**BUDGET PRIMITIF 2007**  
**RD419 - DEVIATION DE DANNEMARIE**

Résumé : *Le présent rapport propose d'approuver les études préliminaires, le bilan provisoire de la concertation au titre de l'article L 300-2 et suivants du Code de l'Urbanisme sur ces études préliminaires et le choix de la variante retenue, ainsi que de préciser le programme et de lancer les études d'avant-projet sur la base de cette variante.*

ETUDES PRELIMINAIRES

*Présentation des variantes*  
Concertation locale - Juin 2006

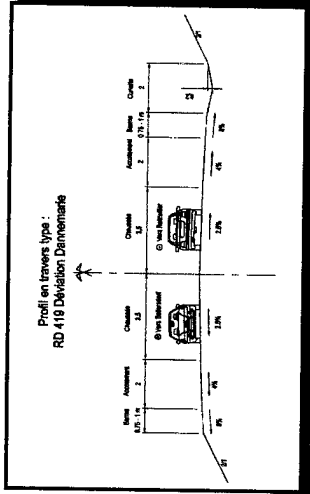
- ✓ Le Président du Club Canin de DANNEMARIE indique que les variantes 4 et 4bis mettraient en péril l'association puisqu'elles supprimeraient une partie des terrains et des locaux utilisés pour cette activité ;

- ✓ Un particulier indique qu'il serait souhaitable que la variante retenue soit en décaissement pour éviter un futur mur antibruit à proximité de la zone d'extension de l'habitat située le long de la voie ferrée à l'Est de DANNEMARIE ;

- ✓ Un adjoint au Maire de DANNEMARIE demande comment le passage de la piste cyclable est envisagé par rapport à la déviation ;

- ✓ Le directeur de la société VOGT, située au nord des tracés entre la gare et la RD103, aimerait que le projet tienne compte de la desserte de camions par la rue des Tilleuls et d'une éventuelle reconversion du site à plus long terme ;

Ces variantes sont effectivement assez proches des terrains occupés par le Club Canin situé à proximité futur dispositif d'échange avec la RD103, mais ne sont pas de nature à remettre en cause leur activité. En effet, les tracés en question écornent seulement ces terrains.

Cette voie ferrée qui relie BELFORT à BÂLE se trouve en surplomb par rapport aux terrains agricoles sur lesquels sont prévus les tracés de déviation, formant ainsi une protection acoustique. De plus, les tracés des variantes 1 et 4, les plus proches des habitations sont en déblais (jusqu'à 5 mètres de profondeur pour la variante 1 et jusqu'à 4 mètres pour les variantes 4 et 4 bis). Les variantes 2 et 3 en léger déblai, mais à plus de 250 mètres des habitations.

Le dispositif d'échange prévu entre la RD103 et la déviation intègre le rétablissement de la piste cyclable, soit par l'élargissement de l'ouvrage en cas d'échangeur dénivelé, soit par la traversée de la piste cyclable à hauteur du carrefour giratoire.

L'accès au site, s'il devait être impacté, serait rétabli dans les conditions actuelles. La reconversion du site n'étant pas précisée, il paraît difficile d'en tenir compte.
